## 改善箇所説明図

### 基準不適合発生箇所

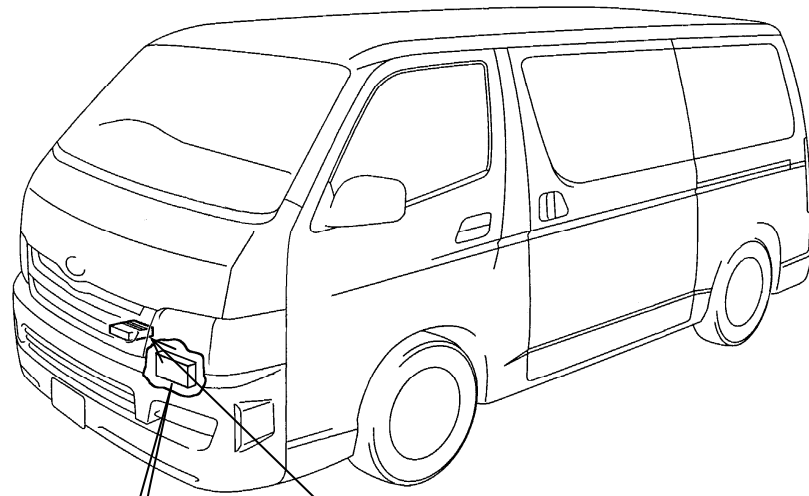
ディーゼル車の燃料噴射装置の駆動回路において、電気ノイズに対する保護が不十分なため、オイルポンプ油圧切替えバルブ作動時に発生する電気ノイズの影響により燃料噴射装置の駆動回路内のトランジスタが破損することがある。そのため、燃料噴射ができなくなり、エンジンが停止して再始動できなくなるおそれがある。

### 改善の内容

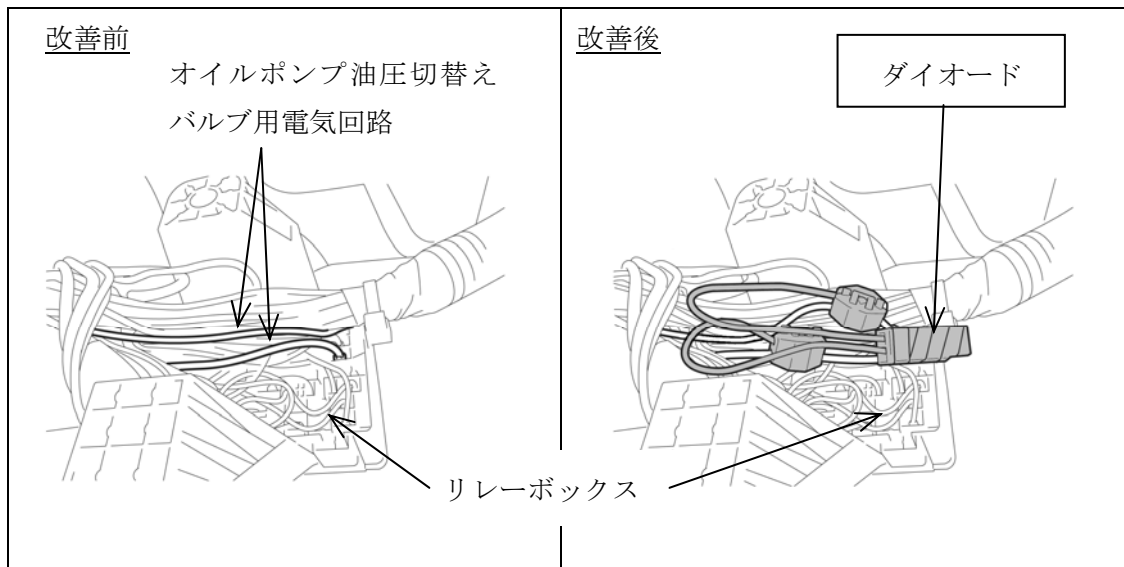
注：  は追加部品を示す。

全車両、オイルポンプ油圧切替えバルブ用電気回路に電気ノイズ防止用のダイオードを追加する。
